島根原子力発電所 2 号機
後段規制（設計及び工事の計画認可と
保安規定変更認可）の審査に関する
取りまとめ（案）

2024年9月

鳥取県原子力安全顧問会議

図56-a 今回の運転停止中の残留熱代替除去系のサーベイランス (サブプレッション・プールを水源としてテストを行う)

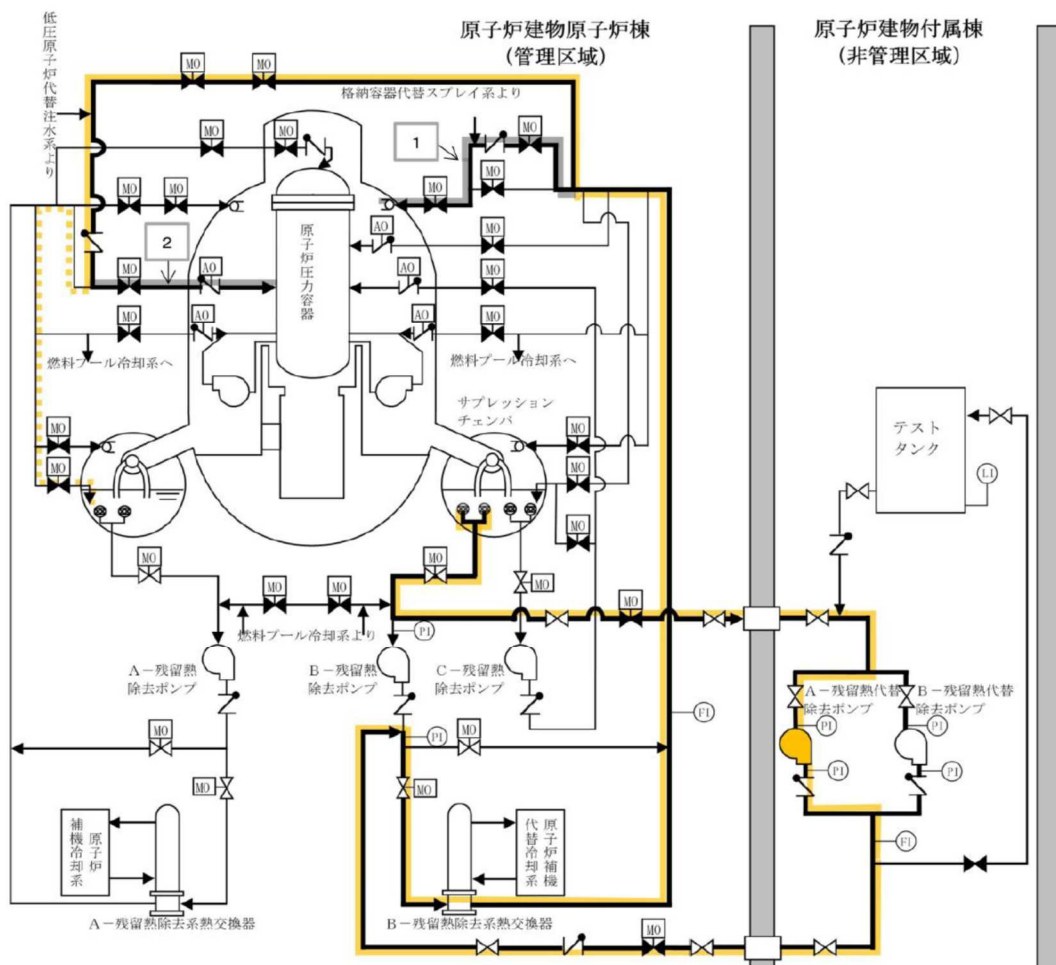
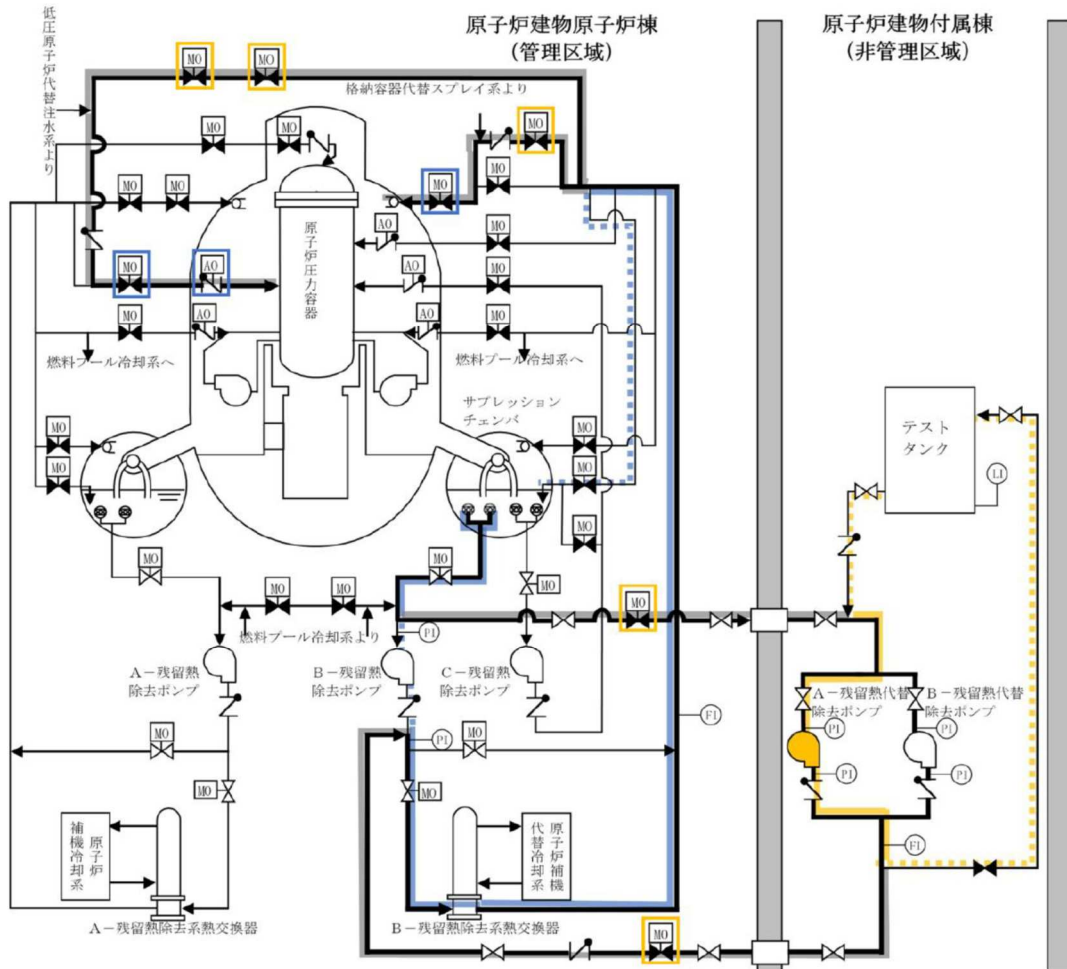
しかし、原子力規制委員会は審査会合で、実環境での試験となるようにサブプレッション・プールを水源とするよう指摘した。

指摘を受けて中国電力は、今回の運転停止中のサーベイランスに限り、水を入れ替えて可能な限り放射性物質を取り除いた上でサブプレッション・プールを水源としてテストを行う方針に転換した。ただし、運転中のサーベイランスについては、サブプレッション・プールの水を水源にすると放射性物質で汚染されてしまうため、当初の説明どおりテストタンクを水源としてサーベイランスを行う。

図 5.9 地下水位低下設備の概要

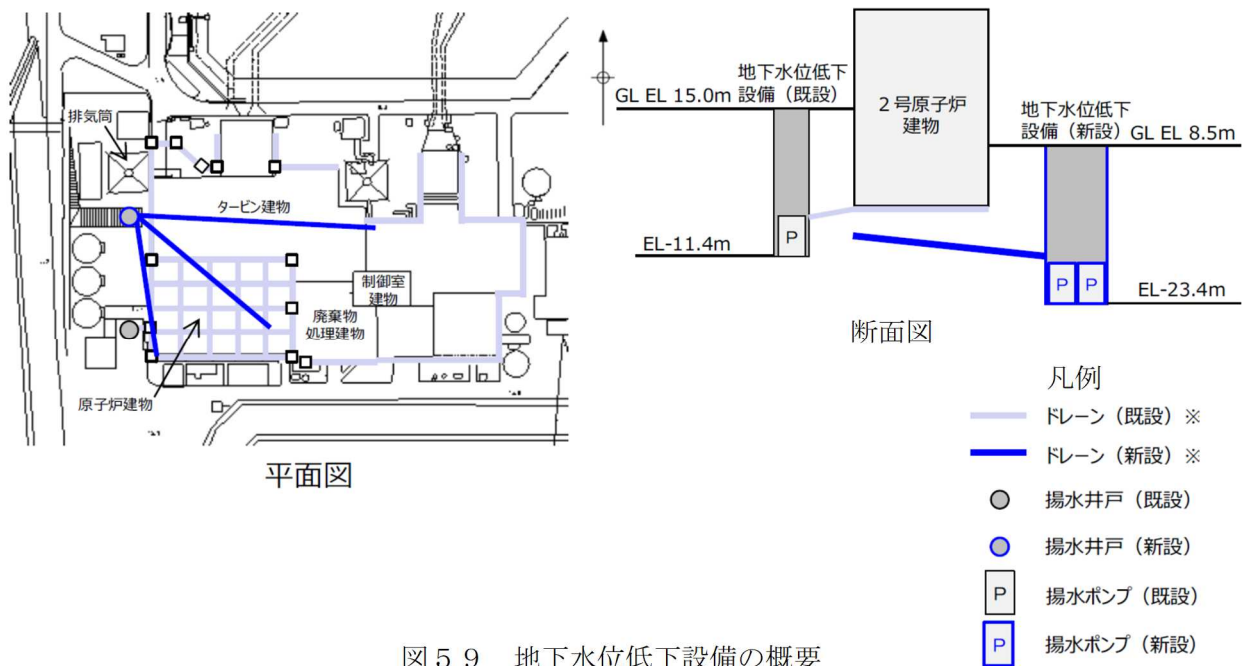
地下水位の上昇抑制は、建物への浮力を抑制する目的があり、地下水位が耐震設計の条件の1つであるため、地下水位低下設備は規制要求に基づく対策設備である。原子炉設置変更許可の審査において、耐震性が確保された新設の地下水位低下設備の稼働によって地下水位の設定が十分な安全裕度を持つこと及び降雨による地下水位の上昇を考慮しても安全側の設定となっていることの2つを説明するよう指摘されており、中国電力はこの2つについて評価し、どちらも安全側の設定になっていることを確認し、説明した。

原子力規制委員会は、中国電力の安全側の設定になっているとする評価を了承した。

図 6 1 特重非公開ガイドの誤廃棄と報告遅れを踏まえた組織の見直し

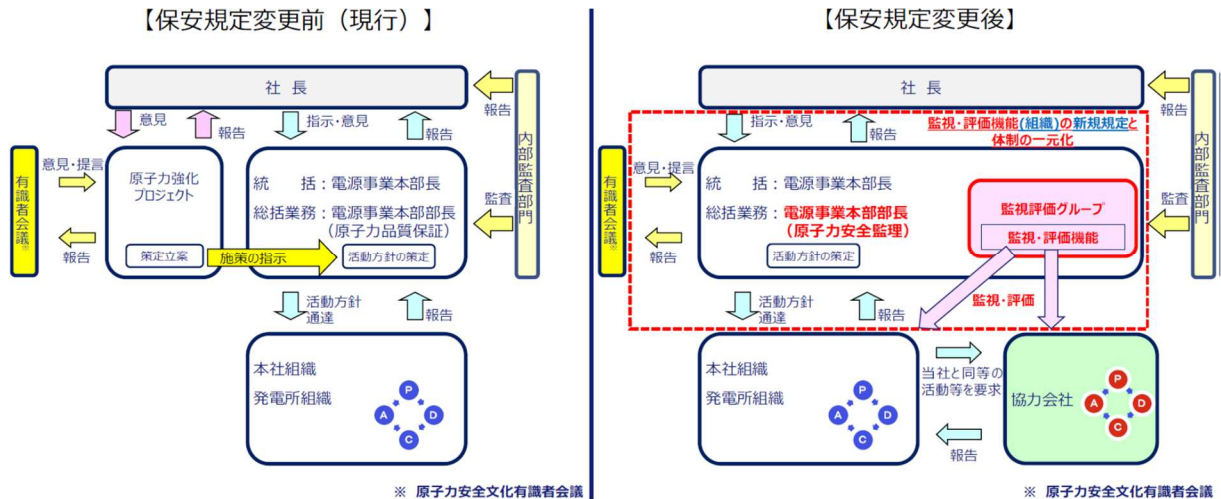
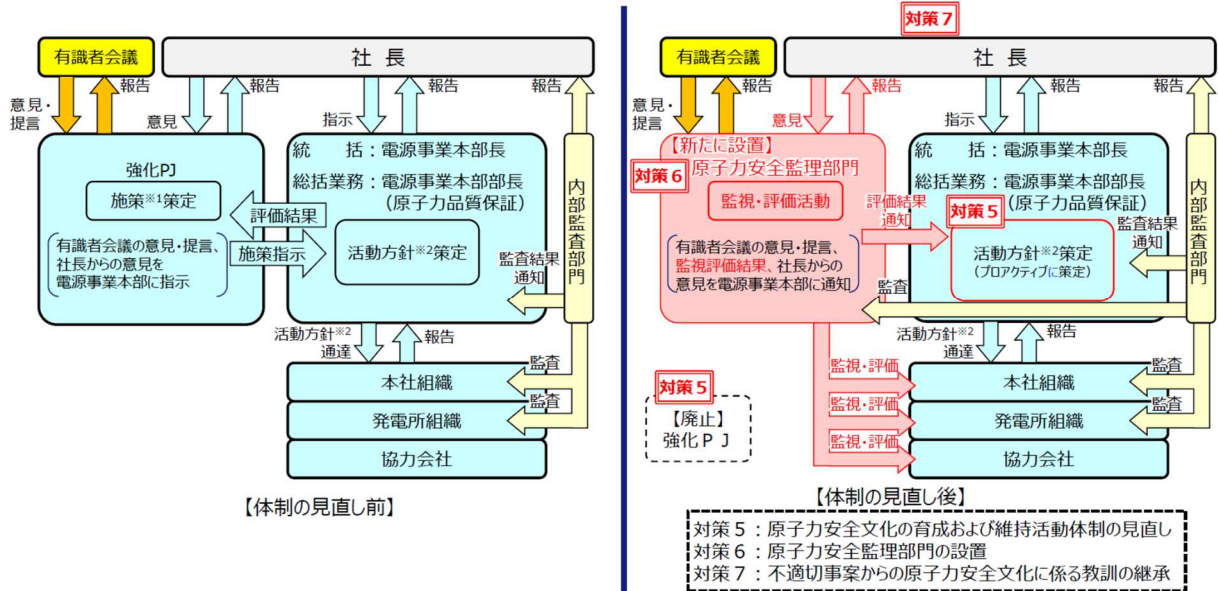
取り組むことで当初の目的を達成したと評価する一方で、顕在化した不適切事案への対応が主となり未然防止に弱みがあることや現場（電源事業本部）と離れた組織であるために現場の実態に即した活動となりにくい点が懸念となっていた。そこで、原子力強化プロジェクトを廃止し、電源事業本部の内部で自律的かつ主体的に原子力安全文化の育成および維持の活動に取り組むため、その活動の体制を電源事業本部に一元化する。

2020年2月に判明したサイトバンカ未巡視問題を踏まえて、発電所組織だけでなく協力会社も含めた安全文化の劣化兆候を監視するために、電源事業本部内に監視評価グループを設置した。特重非公開ガイドの誤廃棄と報告遅れは本社組織における不適合であるので、電源事業本部内に設置した監視評価グループの対象を本社組織にも適用することとし、その上で、その活動を確実なものとするために、監視評価グループが所属する組織名称を「原子力品質保証」から「原子力安全監理」に変更した上で保安規定にその組織を新たに規定する。

これらの中国電力の説明及び「原子力安全監理」を電源事業本部から独立させる方針について、保安規定審査基準を満足していると判断した。
